Verslag huishoudelijke elektrische installatie op laagspanning en zeer lage spanning

Referentie: **006-20261021-06**	Datum controle: **21/10/2026**
Keurder: **006**

Eigenaar:	**De Pooter Peter**	EAN-code:	**541448820056619827**
Adres installatie:	**Belgiëlaan 61, 2400 - Mol**	Nummer teller(s):	**1sag1100810223**
		Distributienetbeheerder installatie:	**Fluvius**

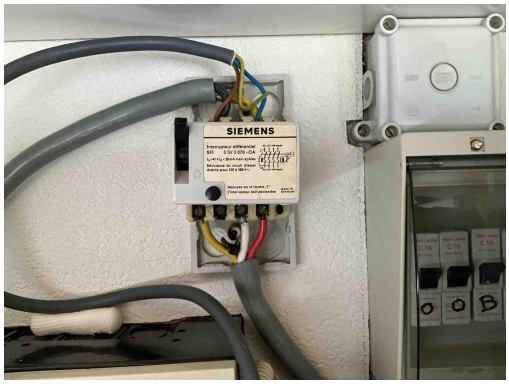
D24 - De differentieelstroombeschermingsinrichtingen die worden geplaatst in huishoudelijke installaties dienen tenminste van het type A te zijn (Boek 1: 5.3.5.3).

D04 - De hoofddifferentieelstroominrichting is niet verzegelbaar (Boek 1: 4.2.4.3).

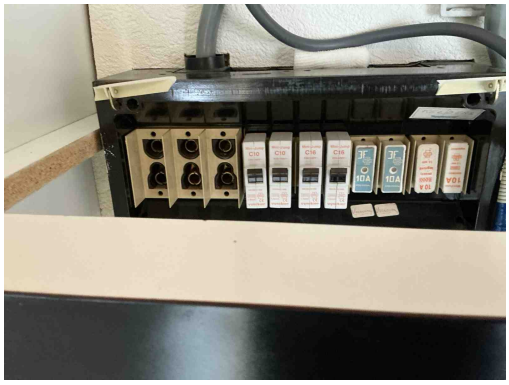
D24 - De differentieelstroombeschermingsinrichtingen die worden geplaatst in huishoudelijke installaties dienen tenminste van het type A te zijn (Boek 1: 5.3.5.3).

B04 - De aanduiding van de kringen, klemmen en/of schakelapparatuur ontbreekt, is onjuist of is onvolledig (Boek 1: 3.1.3.1/5.1.6.1).
Opmerking: O.a. bord3

B06 - Het elektrisch verdeelbord heeft niet de minimale beschermingsgraad IPXX-B in een gewone ruimte (Boek 1: 4.2.2.3).
Opmerking: O.a. bord3

B29 - Het elektrisch verdeelbord in een huishoudelijke ruimte is niet voorzien van een deur (Boek1: 5.3.5.1).
Opmerking: O.a. bord3

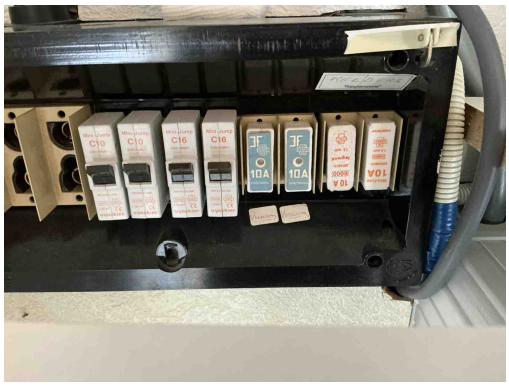
B26 - Het elektrisch bord kon niet gedemonteerd worden (Boek 1: 5.3.5.1).
Opmerking: O.a. bord3, bord2

B26 - Het elektrisch bord kon niet gedemonteerd worden (Boek 1: 5.3.5.1).
Opmerking: O.a. bord3, bord2

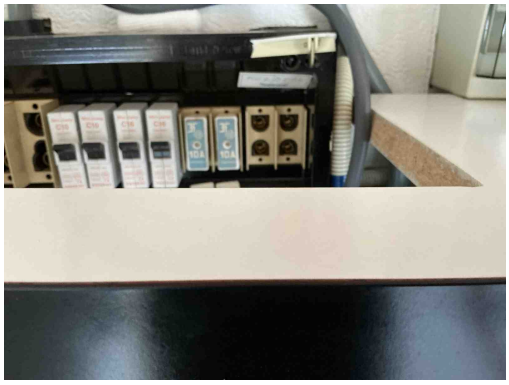
D08 - De nodige markeringen op de beveiligingstoestellen ontbreken of zijn onleesbaar (Boek 1: 5.3.5.5).
Opmerking: O.a. smeltzekering zonder kortsluitvermogen.

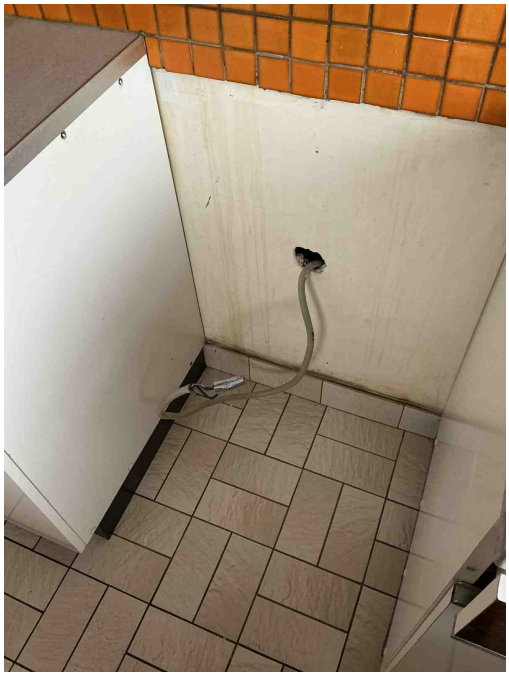
B30 - De houder van de beveiliging in een huishoudelijke ruimte is niet voorzien van aangepaste kalibreerelementen (Boek1: 5.3.5.5).
Opmerking: O.a. bord3

T21a - Het elektrisch materieel is niet geplaatst volgens de voorschriften van de fabrikant/ regels van goed vakmanschap. (Boek 1: 1.4.1.3) Oa ophangvijzen elektrisch verdeelbord niet afgedekt. Zie klasse II toestel.
Opmerking: O.a. bord1

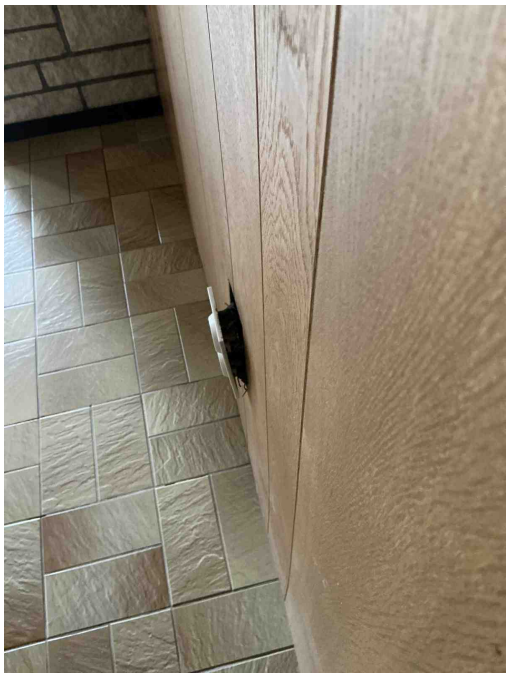
T11 - De contactdozen waarvan de toegekende stroomsterkte maximaal 16A en de toegekende spanning maximaal 250V bedraagt en niet bedoeld zijn voor de voeding van een of meerdere verbruikstoestellen voor een specifiek doel en niet geplaatst zijn in of op schakel- en verdeelborden, beschikken niet of IPXX-D (incl. gemeenschappelijke delen residentieel geheel) (Boek 1: 4.2.2.3/5.3.5.2).

Opmerking: O.a. keuken, kelder, woonkamer, tuinhuis,....

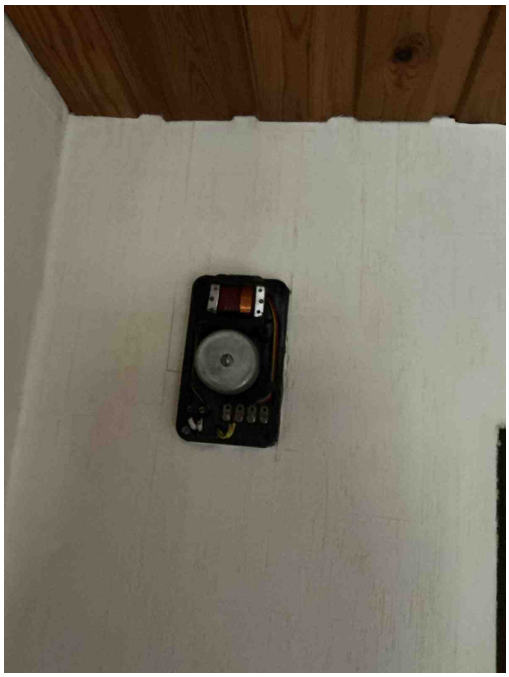
T02 - Gevaar voor rechtstreekse aanraking: genaakbare delen onder spanning (Boek 1: 4.2.2).
Opmerking: O.a. bel, zithoek

T10 - Bepaalde contactdozen en/of schakelaars zijn niet degelijk bevestigd (Boek 1: 1.4.1.3).
Opmerking: O.a. zithoek
